**AVIS RELATIF À LA PROTECTION
CONTRE LES EVENTUELS EFFETS NOCIFS ET NUISANCES
PROVOQUÉS PAR LES RAYONNEMENTS NON IONISANTS
GÉNÉRÉS PAR DES ANTENNES ÉMETTRICES STATIONNAIRES**

Commune : OLNE - Exploitant : TELENET GROUP

Référence exploitant : LG2111A

Rapport n° 373 / 2025

Figure 1 : Vue en plan des lieux de séjour et des points de contrôle

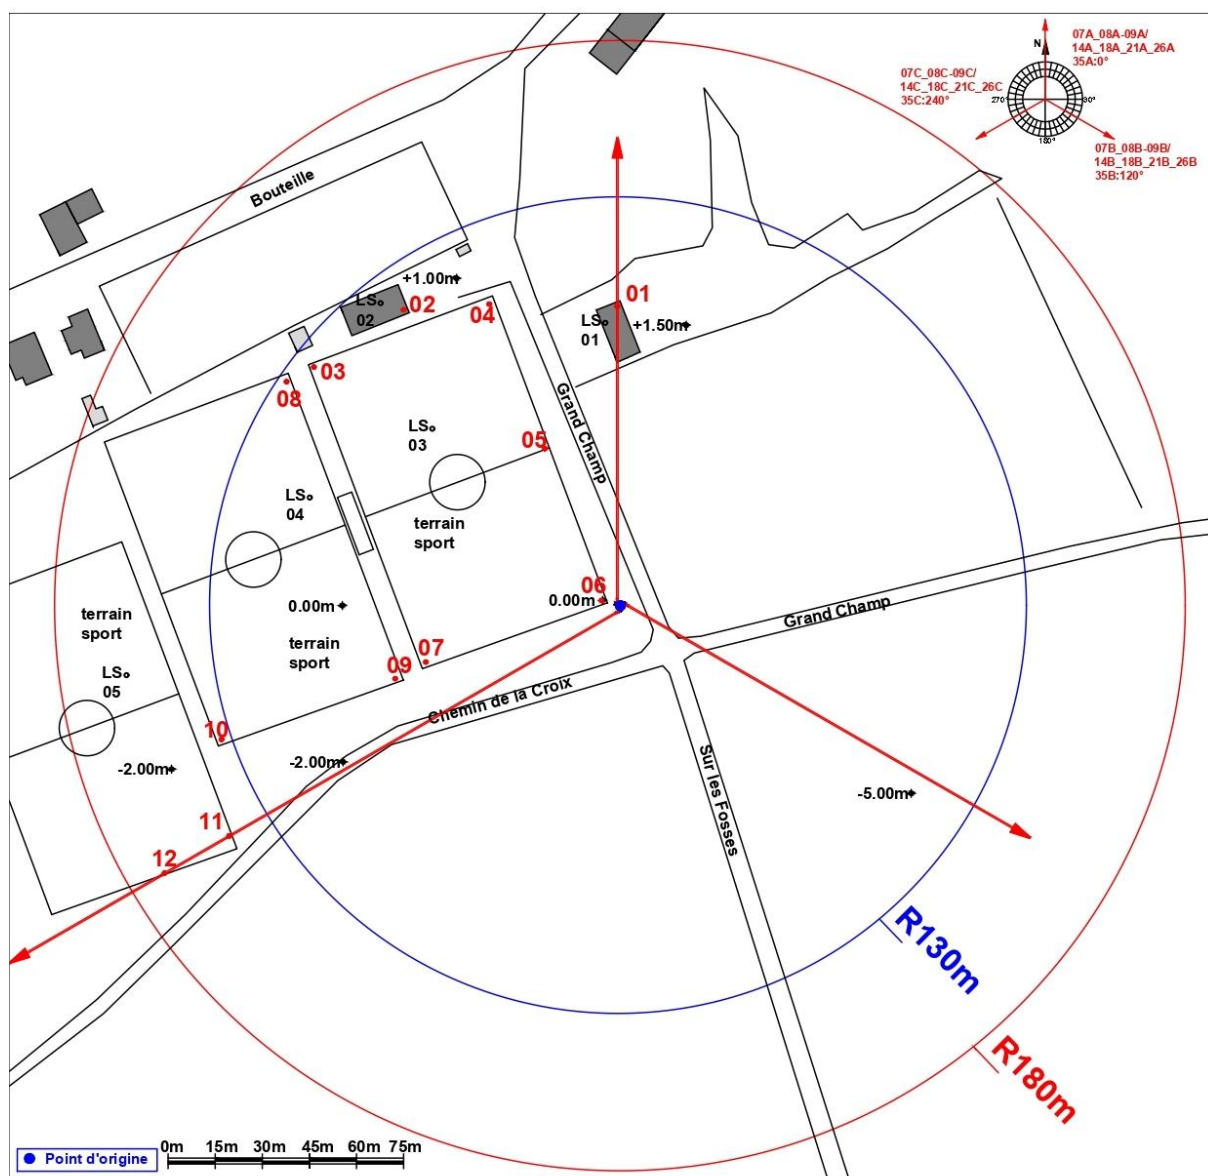
Les fréquences d'émission, la puissance rayonnée par chacune des antennes et leur gain permettent de déterminer le rayon de la zone à analyser. Tout dépassement de la limite par installation est exclu en dehors de cette zone. Le tableau 2 reprend les 35 LS² pour lesquels l'indice d'exposition est le plus élevé. Les différentes colonnes indiquent :

- le numéro du point de contrôle repris sur un des plans de la figure 1;
- le numéro du LS dans lequel se trouve le point de contrôle de la 1^{ère} colonne ;
- l'atténuation d'obstacle prise en compte pour le calcul de l'indice d'exposition dans le LS ;
- le résultat du calcul de l'indice d'exposition.

N° point de contrôle	LS	Atténuation (dB)	Indice d'exposition relatif à la limite par installation IE_i
10	LS04	0,0	0,769
11	LS05	0,0	0,689
12	LS05	0,0	0,526
4	LS03	0,0	0,385
3	LS03	0,0	0,290
8	LS04	0,0	0,274
2	LS02	3,0	0,248
1	LS01	3,0	0,222
7	LS03	0,0	0,095
9	LS04	0,0	0,084
5	LS03	0,0	0,083
6	LS03	0,0	0,008

En ce qui concerne les antennes de l'installation mentionnées dans le tableau 1, la distance maximale à laquelle la limite pourrait être atteinte, à l'extérieur, est égale à 132,4 m. S'il n'y a pas de LS à une distance inférieure, les antennes respectent forcément la limite d'immission.

Dans le cas des LS situés à l'intérieur des bâtiments, une atténuation d'obstacle est prise en compte et il en résulte que la distance maximale à laquelle la limite pourrait être atteinte se réduit à 93,7 m.

Les résultats de l'évaluation décrite au paragraphe 4 indiquent que les antennes émettrices stationnaires de l'installation faisant l'objet du présent avis ne produisent pas, dans un lieu de séjour, un rayonnement électromagnétique maximum supérieur aux limites fixées à l'article 4 du décret.

En conclusion, les antennes émettrices stationnaires faisant partie de l'installation référencée dans le paragraphe 2 et dont les caractéristiques techniques sont résumées dans le tableau 1 **respectent les limites d'immission** fixées à l'article 4 du décret du 8 décembre 2022 (M.B. du 16.12.2022) modifiant le décret du 3 avril 2009 relatif à la protection contre les éventuels effets nocifs et nuisances provoqués par les rayonnements non ionisants générés par des antennes émettrices stationnaires.
